Make	Model	Year	Install	ECU	Lights	Locks	Trunk/Hatch	I/O Changes
DL-TL2 Toyota	4Runner PTS AT	2010-19	Type 1	1/DKP	Park / Auto Yes	No	No	Green White/Blue N/A

FTI-TLP4: Notas de instalación y configuración

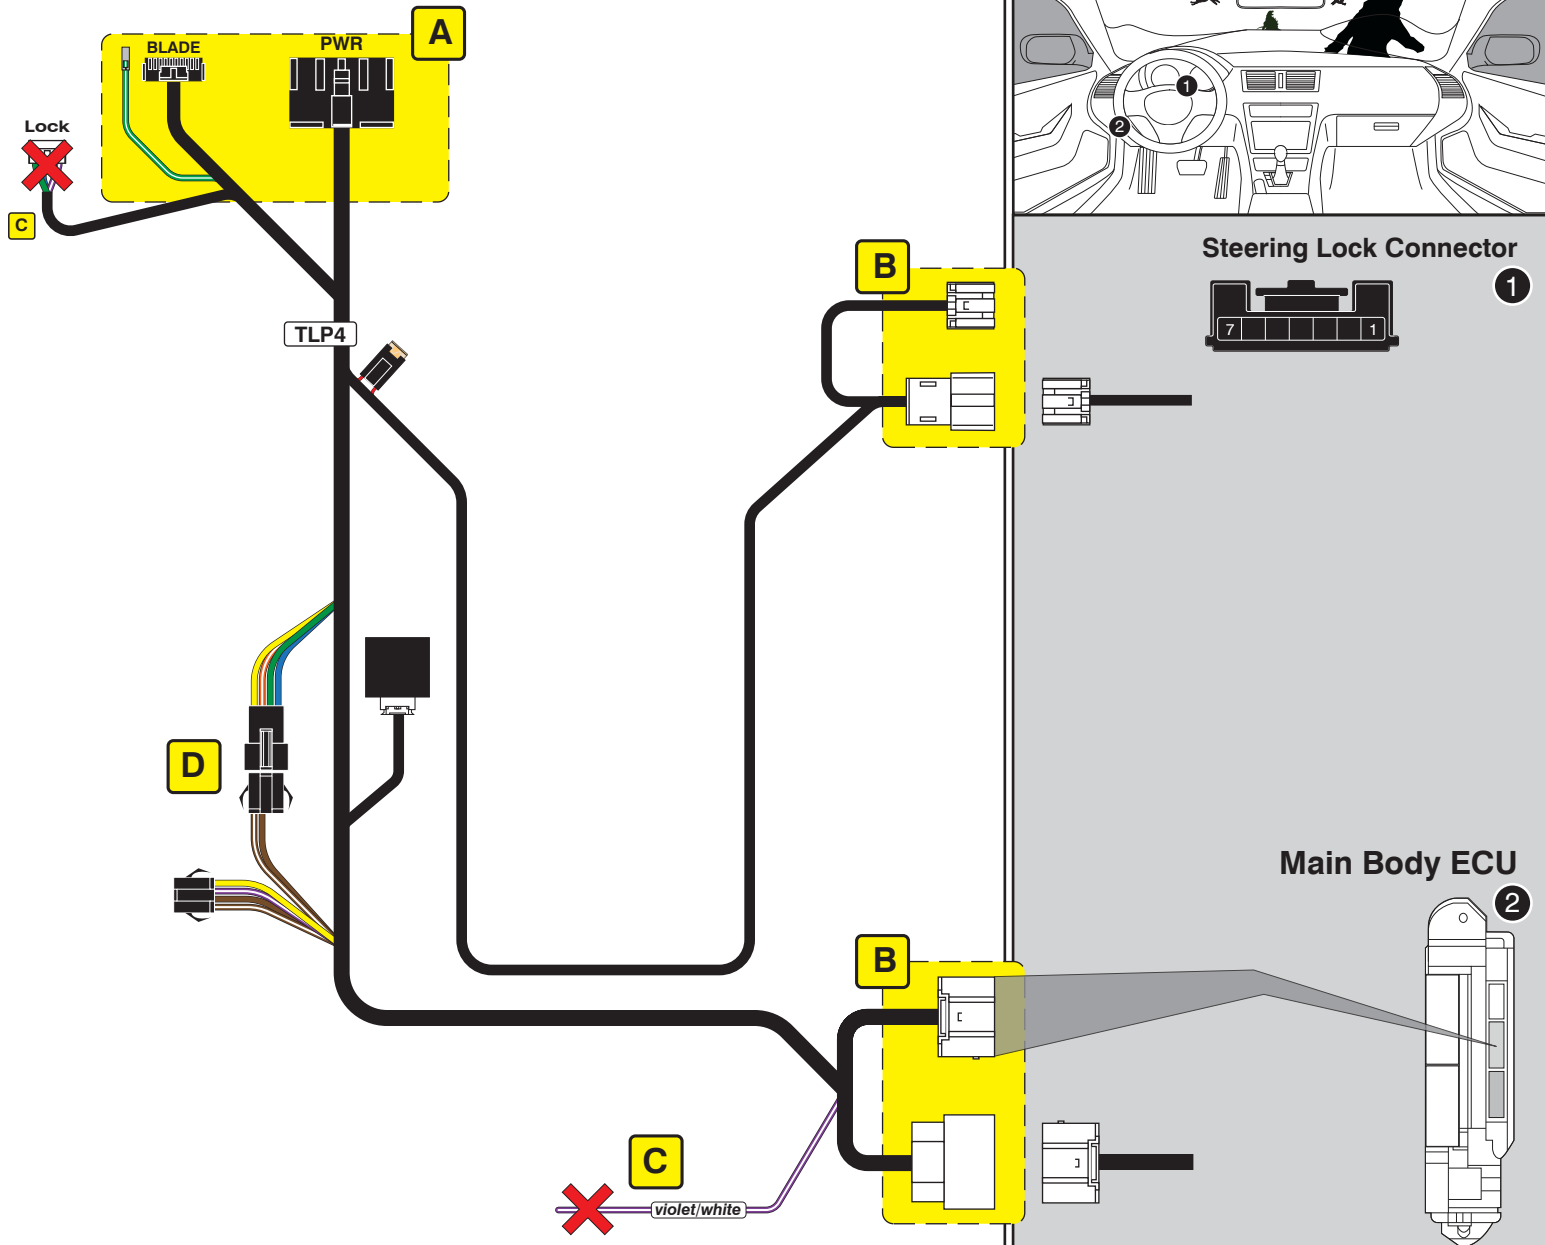
Descripción general: Conector de cerradura de puerta mal cableado, se requiere reparación en campo.

Problema: una revisión de las muestras más recientes de arneses en T FTI-TLP4 reveló un cable de salida troncal fuera de lugar en el conector de 6 pines conector de accesorios de bloqueo que requiere que el cable se reubique en la posición correcta, para garantizar un funcionamiento seguro cuando se usa. **El uso del arnés sin abordar el problema dará como resultado una falla en el control del maletero/escotilla, y es posible daño al vehículo BCM.**

Corrección: El cable morado/blanco del arnés en la última producción de arneses FTI-TLP4 se insertó en el posición normalmente utilizada para la conexión de alimentación de +12 V en el arnés de accesorios. Antes de completar la instalación, el instalador debe reubicar el cable morado/blanco del arnés en la posición correcta, 1 espacio hacia adentro en el conector de 6 pines, vea ilustraciones a continuación en la Fig. 2. Para reubicar la terminal, usando un pico fino o un cuchillo tipo Olfa, presione la lengüeta de bloqueo de la terminal y tire de la cable de la carcasa del conector. Una vez que la terminal ha sido removida de la carcasa, nuevamente usando el pico o cuchillo, levante la lengüeta de bloqueo aproximadamente 1/16" (1,5 mm) y vuelva a insertar el terminal en la posición correcta. Si en el examen inicial de el arnés el conector del accesorio de bloqueo se parece a la ilustración de la Fig. 2, no es necesario modificarlo, el cable está en la posición adecuada.
